Reactienota
voorontwerpbestemmingsplan
Eemshaven Zuidoost

Zienswijzennota voorontwerpbestemmingsplan Eemshaven Zuidoost

9 december 2016

Bijlage 2: indicatieve 10^{-6} – contour

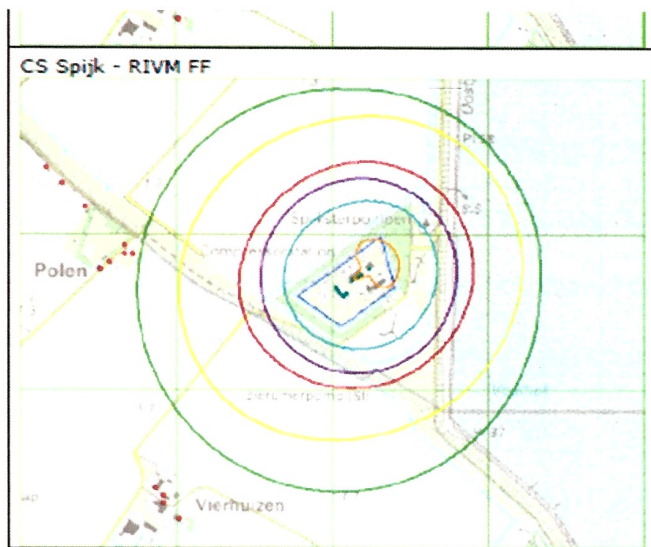
Op dit moment is de huidige PR-contour van CS Spijk onbekend. De indicatieve berekening geeft aan dat de nieuwe P-6 contour buiten de inrichting is gelegen. Indiener zal proberen zo snel mogelijk de definitieve contour te berekenen zodat deze als veiligheidszone op de verbeelding kan worden gezet.

Op dit moment hebben wij door een veranderde rekenmethodiek geen juist beeld van de huidige PR-contour van CS Spijk. Gedurende de procedure van het bestemmingsplan zullen wij proberen duidelijkheid hierover te krijgen. In Bijlage 2 hebben wij een indicatieve berekening uitgevoerd en daaruit komt dat de nieuwe 10^{-6} – contour buiten de inrichting komt te liggen. Wij hopen op korte termijn een juiste berekening te kunnen uitvoeren zodat er een 'veiligheidszone – Bevi' opgenomen kan worden in het bestemmingsplan. Contact hierover kunt u opnemen met de heer M. Bekker (06 1100 5910).

De gemeente neemt kennis van dit voornemen.
